Ministero dell' Ambiente e della sicurezza energetica

Commissione Tecnica PNRR-PNIEC

Parere n. 109 del 22/12/2022

Progetto	<p><i>Valutazione Impatto Ambientale</i></p> <p>Impianto agrivoltaico e delle relative opere di connessione alla RTN, di potenza complessiva pari a 39,5 MW, da realizzarsi nei Comuni di Troia (FG), in località "Posticchio" e Foggia (FG)</p> <p>ID_VIP: 7871</p>
Proponente	TE GREEN DEV 3 S.r.l

Figura 8 essenze arbustive

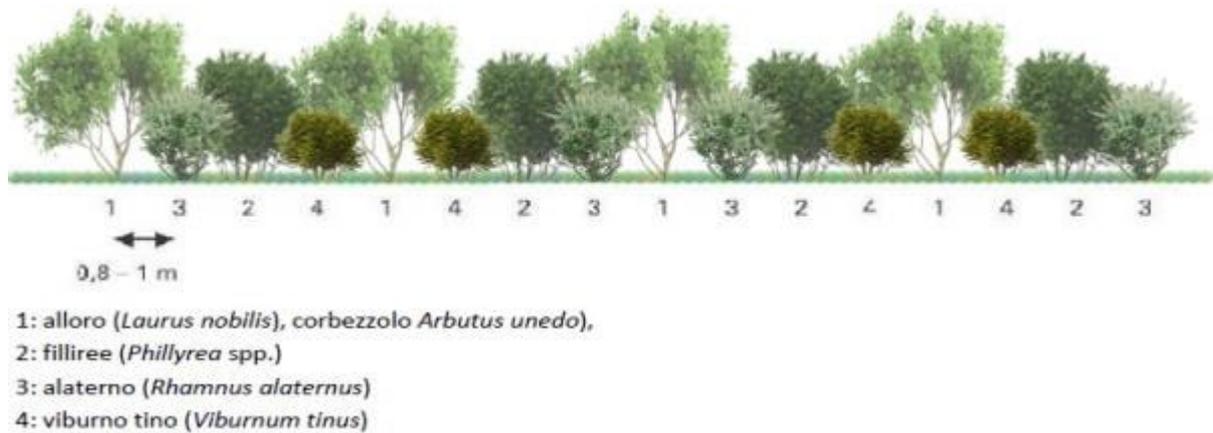
Per aumentare la connettività ecologica e migliorare la biodiversità del sito, si richiede, all'esterno dell'intero impianto, per una fascia di 5 m, una siepe polispecifica e pluristratificata come da **Condizione Ambientale n. 2**.

Figura 21 Impianto in progetto (in blu) e impianti fotovoltaici/eolici presenti nell'area oggetto di studio

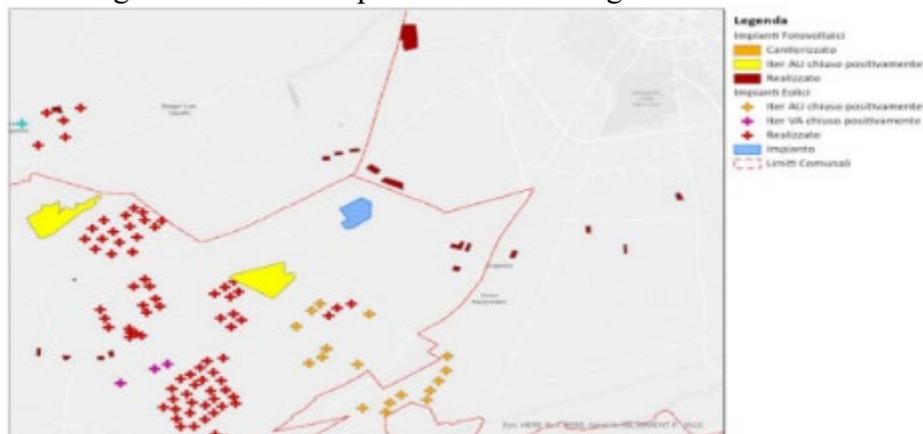
La Commissione evidenzia che il calcolo dell'IPC proposto dal Proponente non comprende l'impianto in progetto; la Commissione ha valutato, ripetendo il calcolo includendo l'impianto in esame, un valore dell'IPC pari a 5,3.

La Commissione, ad esito dell'analisi condotta, rileva la sussistenza di impatti cumulativi con altri impianti FER (realizzati e in fase di autorizzazione), in particolare nei confronti del consumo di suolo, della biodiversità e del paesaggio; a tal proposito, pertanto, la Commissione ritiene debbano essere realizzate specifiche misure di mitigazione e compensazione, come indicato nella **Condizione ambientale n. 2** e nella **Condizione ambientale n. 6**.

Figura 22 Individuazione degli impianti FER presenti nell'area

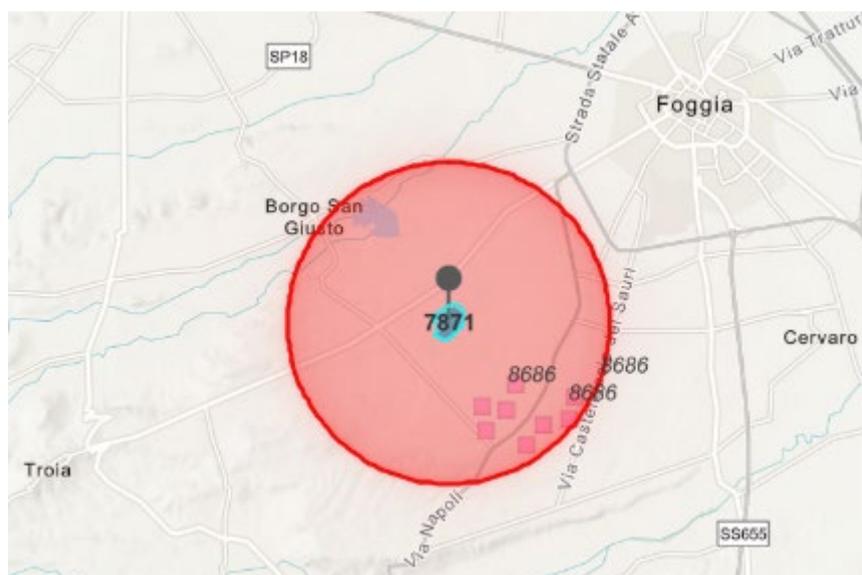
La Commissione, inoltre, per verificare la presenza di eventuali ulteriori impianti FER con iter autorizzativo nazionale in corso, ha effettuato un controllo aggiuntivo, rilevando che in un raggio di 5 km sono presenti 8 aerogeneratori dell'ID 8686 che è in istruttoria tecnica presso la Commissione PNRR-PNIEC. In particolare, i due aerogeneratori più prossimi si trovano a circa 2,8 Km dal sito d'impianto.
